Keuringsverslag van een elektrische laagspanning- en zeer lage spanningsinstallatie

Datum keuring: 10/11/2021 **Inspecteur:** Cédric Van Wallendael **Mentor:** **Installateur:** -

Straatnaam	Trommelstraat
Huisnummer	19
Busnummer	
Postcode	2223
Gemeente	SCHRIEK
Land	België

Aard onderzoek: Controlebezoek van een oude huishoudelijke elektrische installatie van een wooneenheid bij verkoop op vraag van de verkoper volgens (KB 08/09/2019) - AREI Boek 1- 8.4.2. en 8.2.1. en 4.2.4.3.

Afbeelding schakel- en verdeelbord:

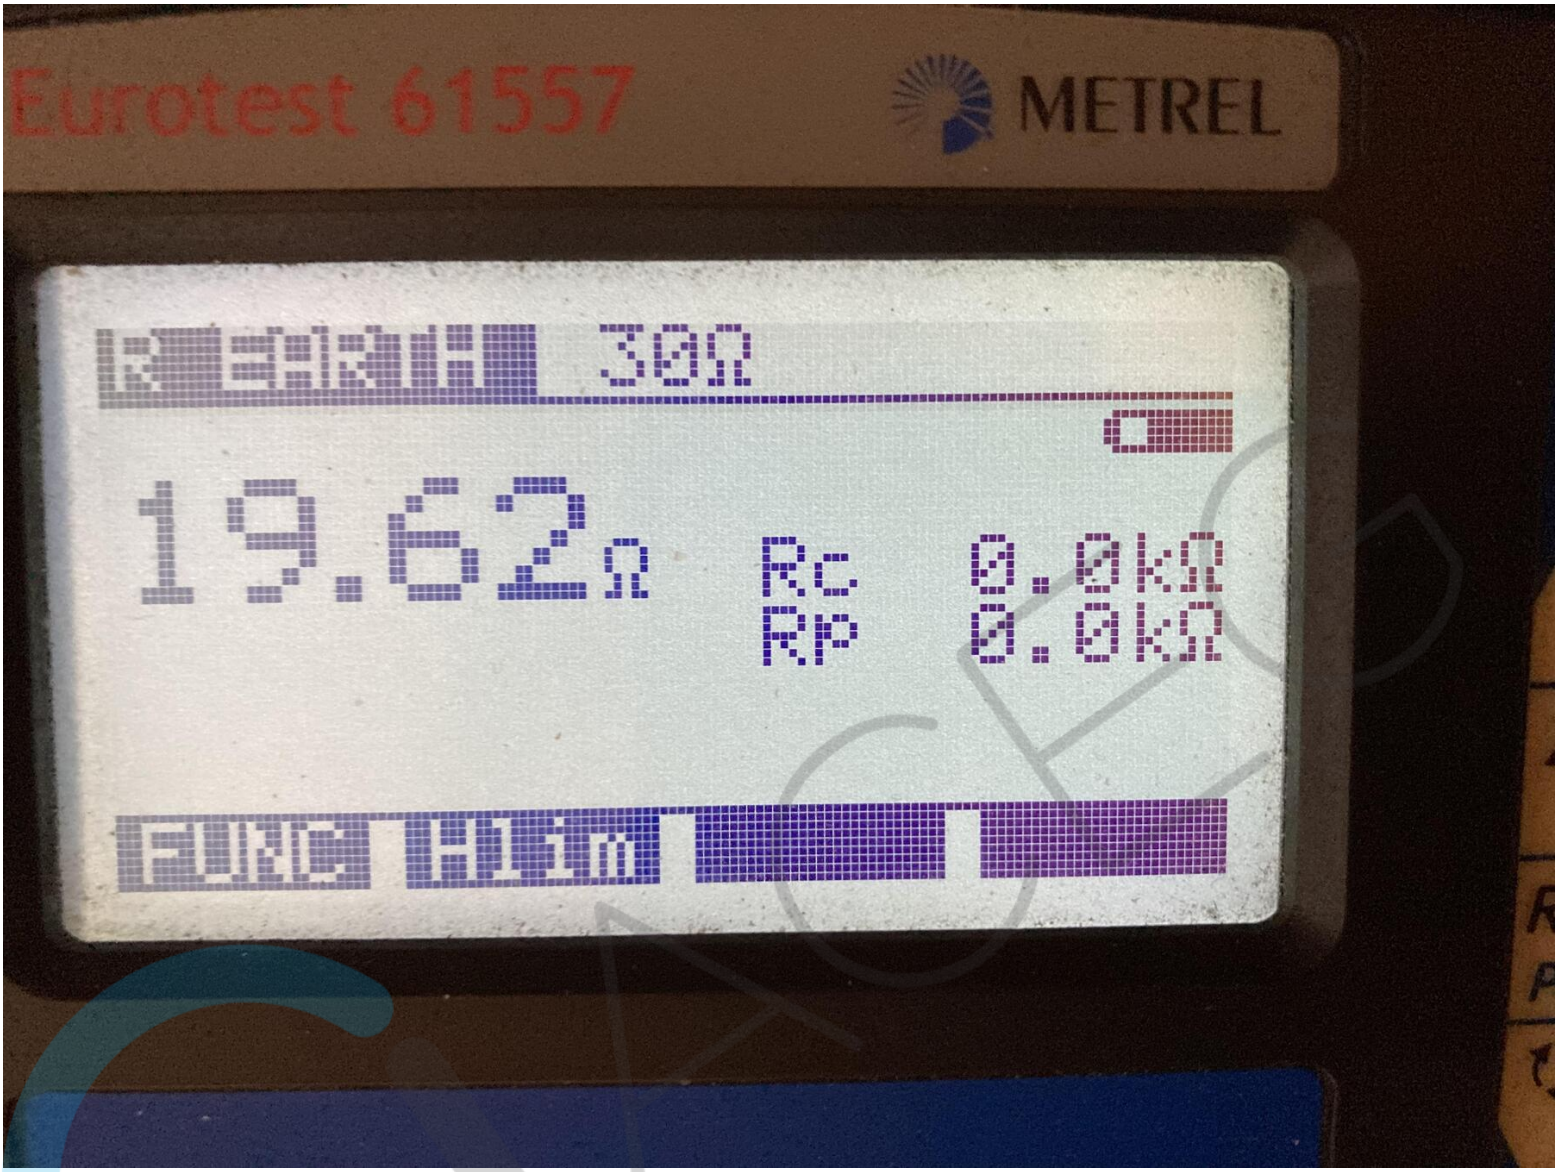
I5.07 Verdeelbord dient vervangen te worden, de beschermingsgraad tegen rechstreekse aanraking is onvoldoende. (Boek 1 Onderafdeling 4.2.2.3.)

I5.09 De genaakbare, naakte onder spanning staande delen zijn onvoldoende afgeschermd. (Boek 1 Afdeling 5.1.4. en 4.2.2.3.)

I5.10 Niet gebruikte invoeringen van het verdeelbord zijn niet correct of onvoldoende afgedicht. (Boek 1 Afdeling 5.1.4. en 4.2.2.3.)

I5.11 Interne verbindingen en/of doorsnede van de verdeelrails en verbindingen in het bord zijn onvoldoende. (Boek 1 Onderafdeling 4.4.1.1. en 4.4.1.5.)

I9.13 Toestellen zonder bodem moeten bevestigd worden op aangepaste montageplaten. (Boek 1 Afdeling 5.1.4. en 5.3.5.2. en 5.3.5.4.)
